Kuntaympäristöpalvelut

18.02.2026

rakyma 25.2.2026 § 17 liite 38
22/11.01.04/2026**Ympäristönsuojeluviranomaisen lausunto ylijäämämaiden hyödyntämisestä kiinteistöllä 927-451-3-118 Veikkolan kartano****Asia**

Kuva 1. Leikkauskuva korotuksesta.

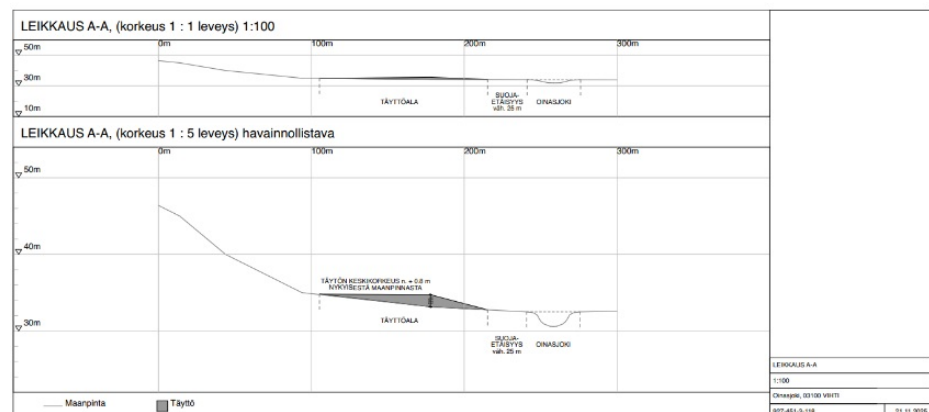
"Hankealueella ei ole asemakaavaa, Vihdin kunnan strategisen yleiskaavan pääkartassa hankealue on maaseutuelinkeinojen aluetta, jolla on yhdyskuntarakenteen jäsentämisen tarvetta. Luonto- ja virkistys sekä kulttuuri -kartassa hankealueen läpi/ohi kulkee keskeinen ulkoilureitti. Hankealue ei sijaitse pohjavesialueella, luonnonsuojelualueella tai Natura 2000 -verkostoon kuuluvalla alueella, eikä siellä ole tiedossa olevia muinaismuistoja. GTK:n maankamara kartan mukaan pinta- ja pohjamaalaji hankealueella on savea. Maaperän kantavuus on varmistettava pohjatutkimuksin. Pellon kaltevuus Oinasjokeen tulisi säilyttää.

Toteutuksen yhteydessä tulee huomioida läheinen kosteikko ja huolehtia, että läjitettävät maat eivät ole vetisiä tai sadevesi ei niitä lähde viettämään ojiin tai suoraan pintavaluntana. Korotus tulee toteuttaa loivaluiskaisena. Tarvittaessa pallon reunaan tulee toteuttaa vastapenkka, jolla ehkäistään valumia.

Peltopinnan kaltevuus ja kaatosuunta Oinasjokeen säilytetään vastaavanlaisena.

Oinasjokeen ja sen kosteikkoon pidetään vähintään 25 metrin suojavyöhyke, jolla taataan vedenpinnan korkeusvaihtelun mahdollisuus, sekä kosteikkoalueen säilyminen ja luonnollinen virtaus.

Suojavyöhykkeen koon ja pinnankorotuksen vähäisyyden vuoksi toimenpiteen ei katsota aiheuttavan haittaa maankuivatukselle.

Ympäristövalvontaan tulee toimittaa Lupa- ja valvontaviraston lausunnossa edellyttämä pohjatutkimuksella todennettu selvitys, jolla maaperän kantavuus on varmistettu.

Kuva 3. Kuljetukset kartalla.

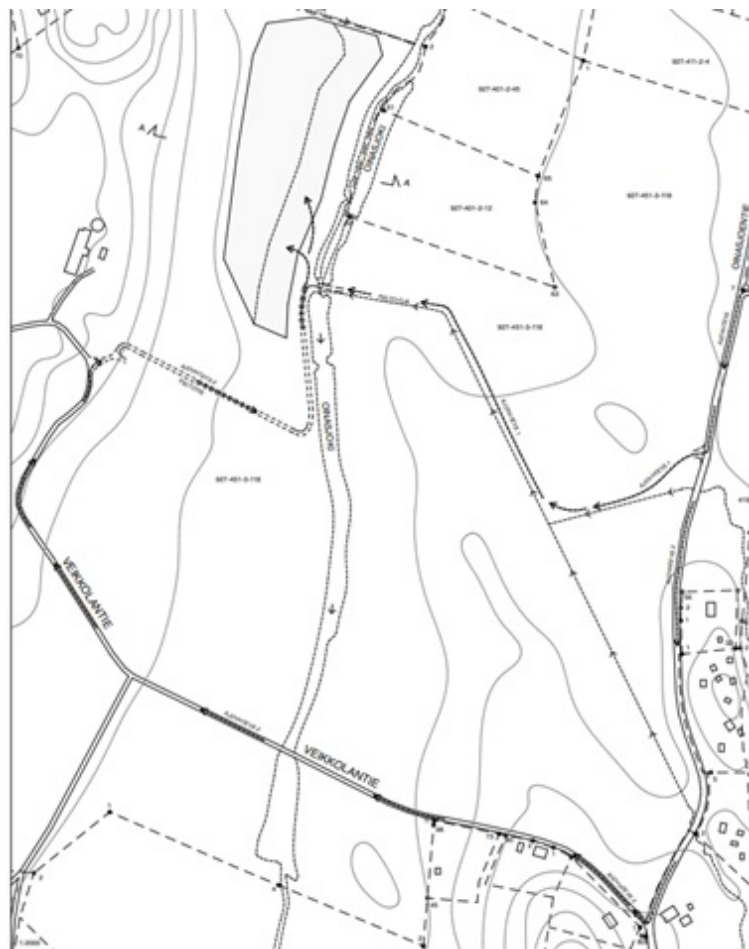
Ajoyhteys 2 kulkee Porintieltä Oinasjoentielle, mistä Veikkolantielle ja sillan kautta Oinasjoen yli. Yhteys 2 kulkee alueen asutuksen ohitse. Asuinkiinteistöjä reitin varrella on kahdeksan.

Naapuruussuhdelain (26/1920) 17 §:n tarkoittamaa kohtuutonta rasisusta naapureille (YSL 27 §, 2 mom. kohdat 1–3 tarkasteltaessa todetaan, että naapurihaittaa aiheutuu lähinnä lisääntyvästä liikenteestä, mikä on kuitenkin tilapäistä. Liikenteen aiheuttamia haittoja voidaan vähentää edellyttämällä selvityksessä tiukempia toiminta-aikoja.

Kaavoituksen näkökulmasta tulisi arvioida toiminnasta aiheutuvat vaikutukset tiestön kantavuudelle sekä liikenneverkon toimivuudelle ja turvallisuudelle. Suunnitelmassa ei ole arvioitu hankkeen liikennemääriä.

Oinasjoentien/Veikkolantien asukkaille aiheutuvan haitan vähentämiseksi toiminta-aikoja rajataan seuraavasti: kuljetukset sallitaan arkipäivisin klo 7–18.

Ympäristövalvonnan näkemyksen mukaan reittinä olisi suositeltavaa käyttää reittiyyhteitä 1.

Liikenteen aiheuttamia haittoja voidaan vähentää rajaamalla toiminta-aikoja ja ohjaamalla ajoreittejä. Haittaa kuljetuksista aiheutuu eniten Oinasjoentie-Veikkolantien varrella olevien kiinteistöjen asukkaille. Liikenteen aiheuttamia haittoja minimoidaan rajaamalla toiminta-aikoja selvityksen mukaisesti arkipäiville klo 7.00-18.00. Yksinään kuljetusliikenteen haittavaikutukset eivät tarkoita lupakynnyksen ylittymistä.
